## **RD71 – PONT SUR LE TARN**

*Communes de Bessières et de Mirepoix-sur-Tarn*

**MEMOIRE EN REPONSE A LA DEMANDE DE COMPLEMENTS  
DE LA DDT EN DATE DU 30/12/2024**

Le présent document constitue le mémoire en réponse à la demande de compléments formulée par la DDT par courrier du 30/12/2024 sur le dossier d'autorisation environnementale (DAE) du projet de reconstruction du pont sur le Tarn entre les communes de Mirepoix-sur-Tarn et Bessières.

Figure 4 : Représentation graphique du bassin versant intercepté par le projet

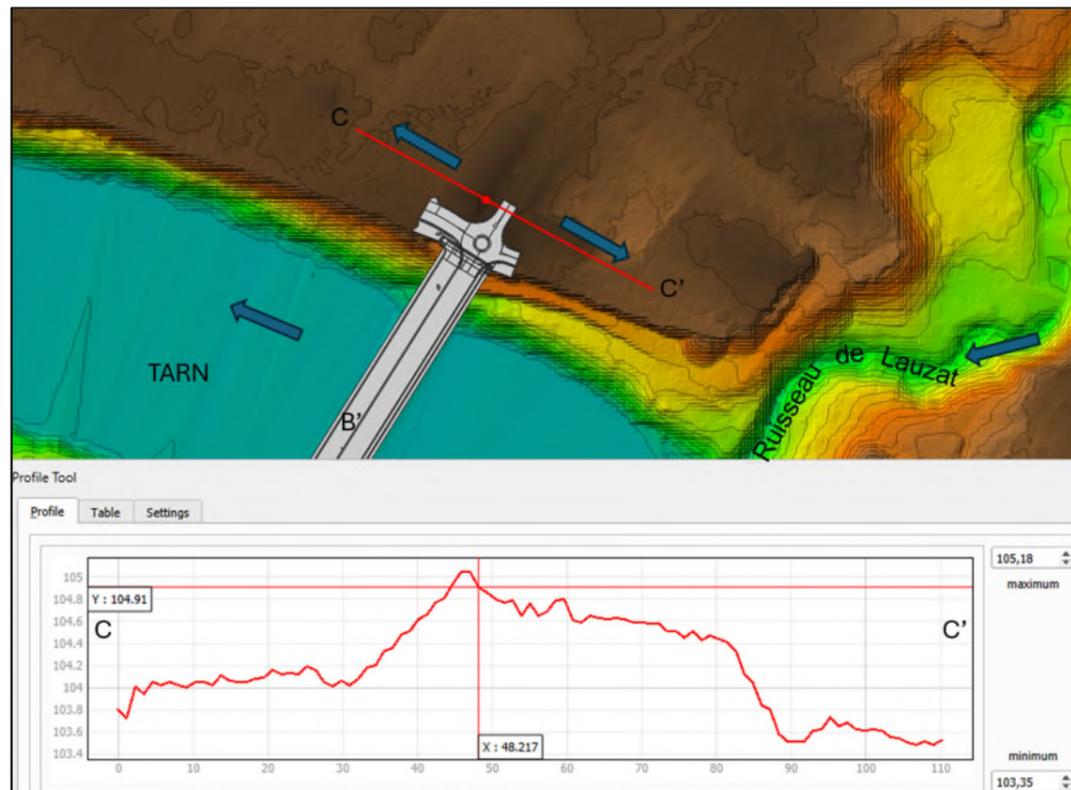
- la surface du bassin versant intercepté par le projet qui, même si elle est nulle, doit être démontrée, *a minima*, par le biais d'une représentation cartographique de son périmètre, en y représentant les différents éléments justifiant ses limites (talwegs, crêtes, pentes, obstacles à l'écoulement...) de part et d'autre de son périmètre,
- une estimation des débits avant et après aménagement. Il doit en outre préciser la définition des différents scénarii étudiés pour le dimensionnement des ouvrages de gestion des eaux pluviales (pluies de projets ou pluies réelles pour différentes périodes de retour),
- l'entretien et des mesures de suivi des ouvrages,
- les coordonnées LAMBERT 93, les schémas/coupes + les points de rejet des bassins de rétention.

En rive gauche, les ouvrages sont implantés au droit d'un plateau topographique, isolé des écoulements amonts par le ruisseau de Palmoula. Ce ruisseau draine les ruissellements et conflue avec le Tarn à l'aval du projet.

Au droit de la zone d'implantation du bassin de rétention, du pont et des rampes d'accès pompier et vélo, le terrain est plat.

En rive droite, les écoulements sont drainés par le ruisseau de Lauzat situé à l'Est du projet et confluant avec le Tarn en amont du pont. Les ouvrages créés en rive droite se trouvent sur une bute topographique.

De fait le bassin versant intercepté est limité à l'impluvium propre du projet, en rive droite et en rive gauche.

La représentation graphique du bassin versant intercepté par le projet est présenté en Figure 4.

Figure 10 : Plan des mouvements de terres de la phase provisoire de démolition

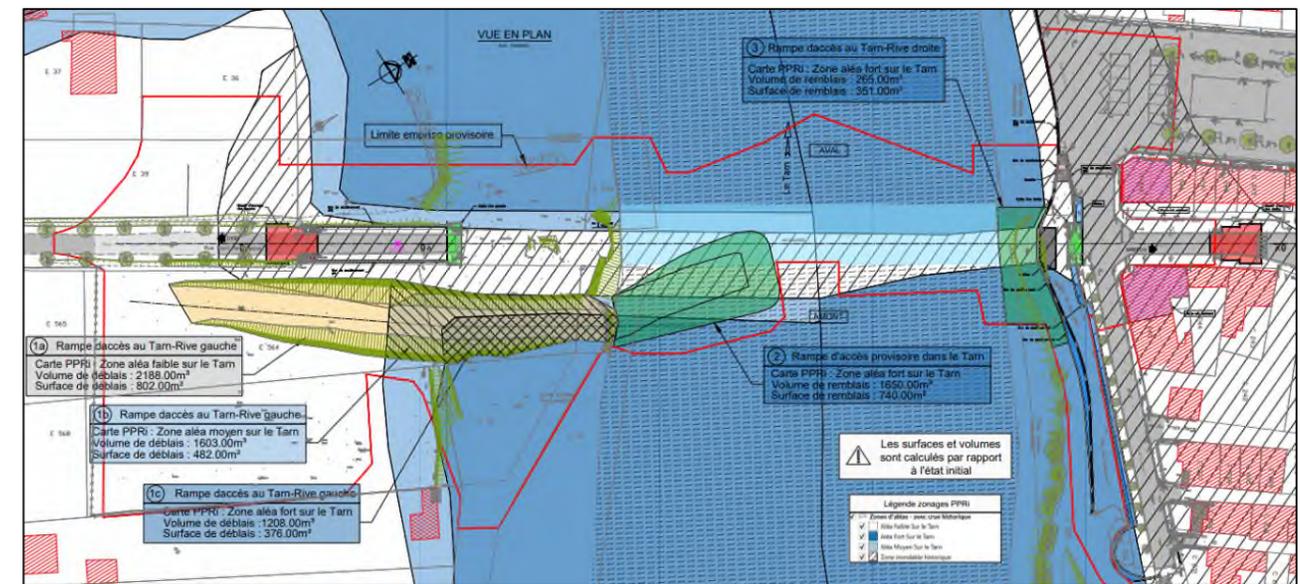
- Les plans (pièce 4) page 26 (chapitre II.7) permettent de démontrer les volumes de déblais-remblais en phase démolition et en phase travaux de reconstruction. Il est demandé à ce qu'un plan de la phase définitive (phase d'exploitation) soit transmis et d'ajouter à l'ensemble des cartes la zone d'aléas du PPRI afin de permettre leur exploitation au titre de la rubrique 3220 (PHEC),
- Sur certaines images il convient de préciser si les volumes concernés sont des remblais ou déblais (notés dans les documents « déblais-remblais »),

- Le dossier (pièce 4) précise page 25 dans un tableau les volumes déblais-remblais lors de 2 phases, il manque la phase exploitation dite définitive (et la mention qu'il s'agit de volume uniquement pris dans la zone de "tel" aléas de la zone inondable), de plus les surfaces soustraites n'apparaissent pas, il convient de détailler le raisonnement des surfaces.
- Le dossier (pièce 4) page 40 précise la surface soustraite (le détail du calcul/du raisonnement qui a permis d'établir cette surface soustraite est attendu car elle ne peut pas correspondre aux volumes du tableau page 25). Il convient également de préciser quelle compensation est prévue pour cette surface soustraite de 2 571m<sup>2</sup>.

Cette rampe a été créée afin de permettre la dépose des éléments de tablier effondrés dans le Tarn (travaux de démolition). Elle a généré un déblai de -1 660m<sup>2</sup>/5 213m<sup>3</sup>.

A l'instar de la rampe d'accès au Tarn ce remblai a été réalisé afin de permettre la dépose des éléments de tablier. Il a généré un déblai provisoire de 740m<sup>2</sup>/1650m<sup>3</sup>.

Les travaux de dépose du tablier effondré sur la berge rive droite ont nécessité la réalisation d'une piste d'accès. Cette piste représente un remblai provisoire de 351m<sup>2</sup>/265m<sup>3</sup>.

Figure 18 : Coupe transversale de l'ouvrage après optimisation – Largeur 12.71m

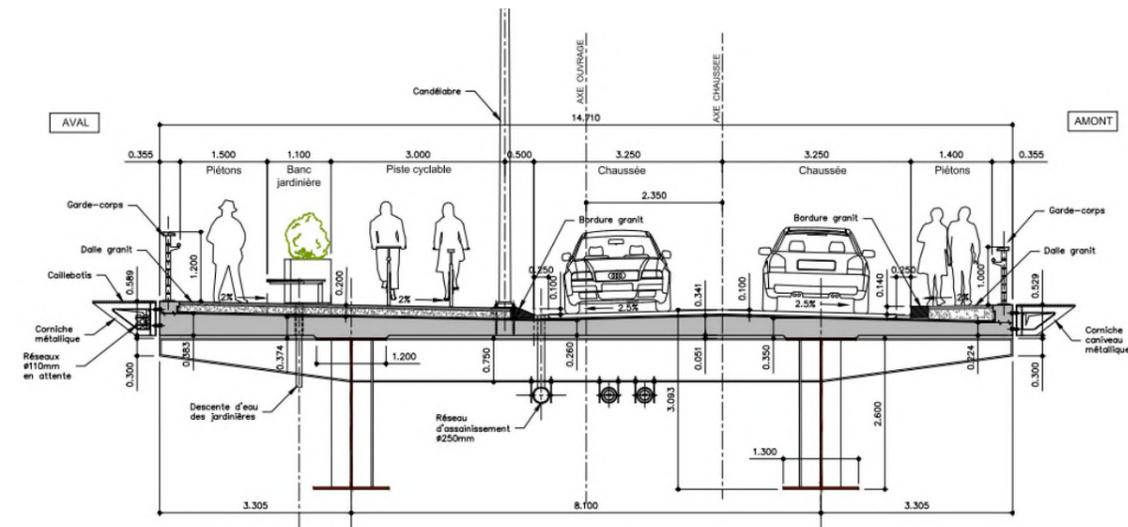
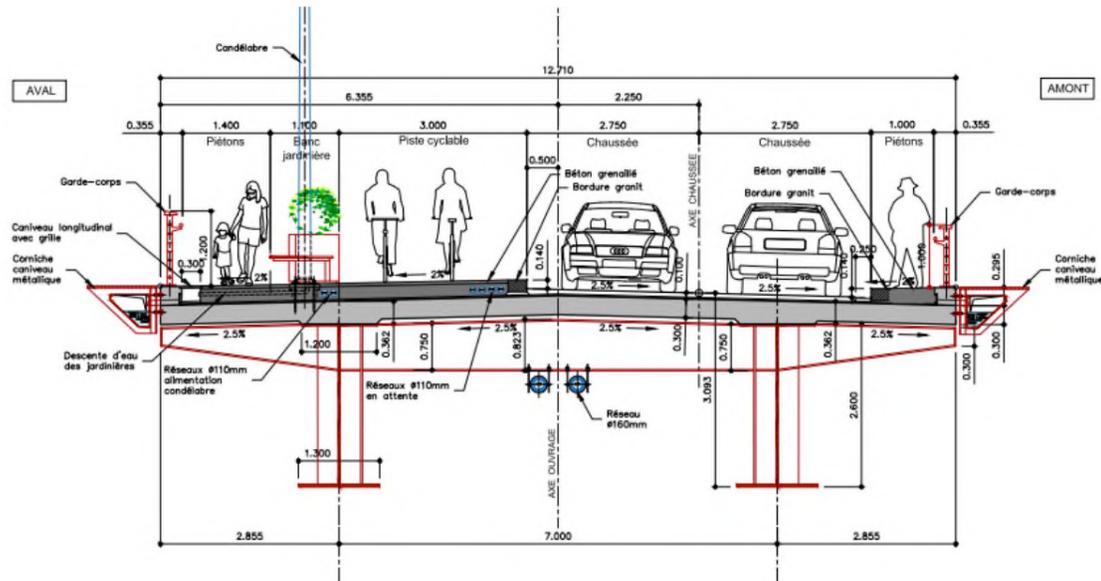
Pour la gestion du chantier: les terres stockées sur le chantier correspondront au volume de remblai nécessaire et l'excédent sera évacué. La gestion des déblais/remblais devra permettre une réutilisation rapide des remblais sur le chantier ou leur évacuation également rapide, d'autant plus en période de probabilité d'inondation. Tout remblai non nécessaire est exclu.

Afin de réduire l'impact de ce remblai, il a été procédé en début d'année 2024 à une mise à jour de l'avant-projet visant à optimiser la largeur du tablier. Ainsi le tablier a été réduit de 2.00m (passage de 14.71m à 12.71m de largeur) :

Cette optimisation a permis un gain sur la surface du remblai de près de 110m<sup>2</sup> :

Figure 26 : Carte superposant les zones d'installation de chantier avec les zones d'aléas du PPRi

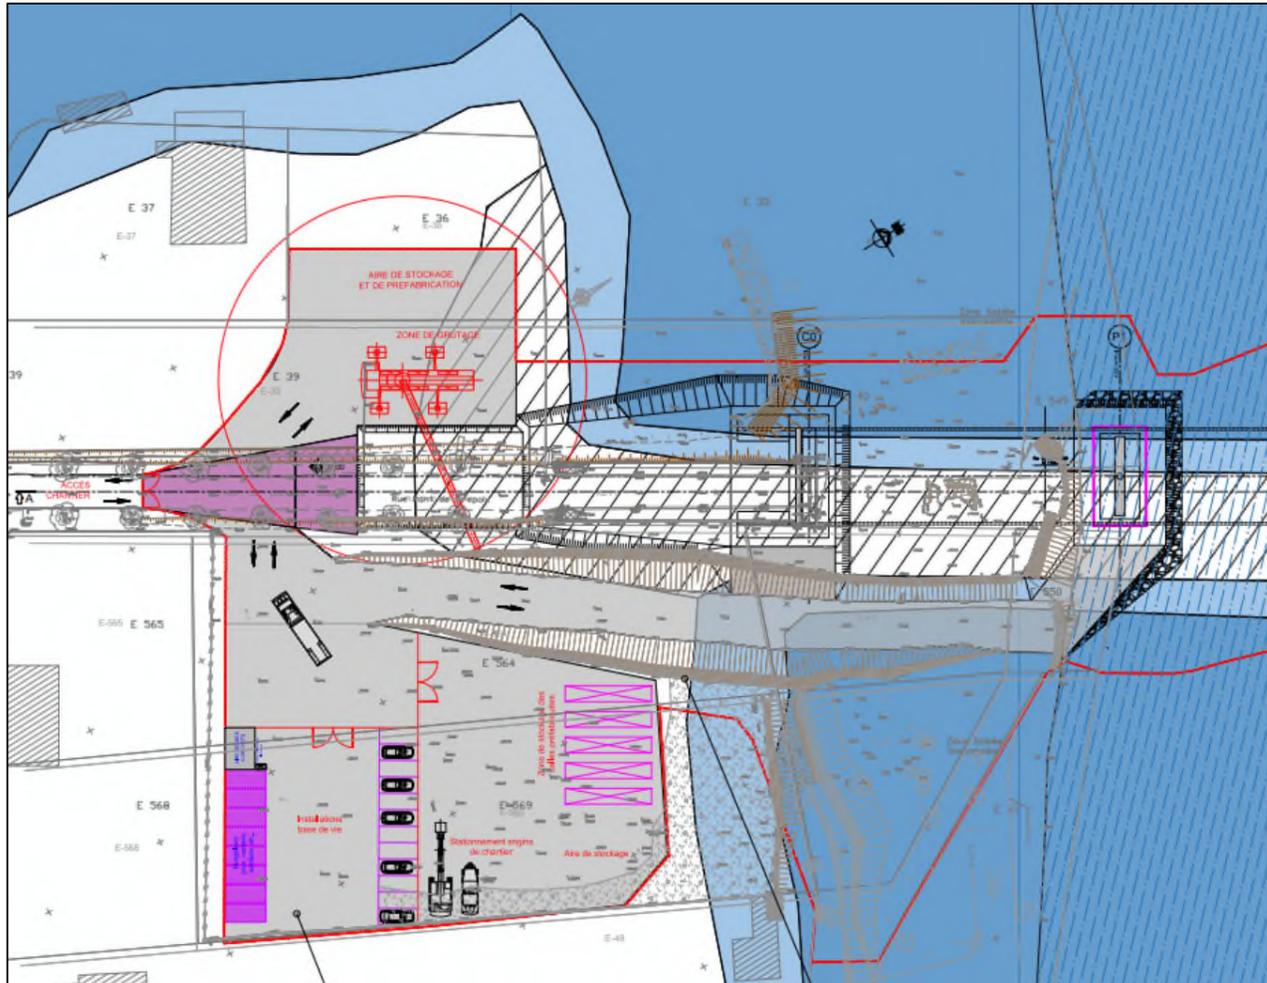
L'emprise de la zone inondable et des plus hautes eaux (PHEC) doit être matérialisée sur les plans pour en faciliter l'analyse.

Nous joignons ci-après une carte superposant les zones d'installations de chantier avec les zones d'aléas du PPRi.

Cette carte démontre que les zones d'installation sont bien situées hors des zones d'aléas moyen et fort de la zone du PPRi. Elles sont implantées dans la zone d'aléa faible du PPRi (en blanc). Après analyse de la topographie du site, il s'avère que ces zones sont situées au-dessus du niveau de la crue historique de 1930 de 102.48NGF. Enfin on note qu'une partie de la zone d'installation prévue en aval chevauche le pochage représentant la zone inondable historique. Après vérification de la topographie précise de cette zone, il s'avère que le niveau altimétrique du terrain naturel est supérieur à la crue historique de 1930 de 102.48NGF.
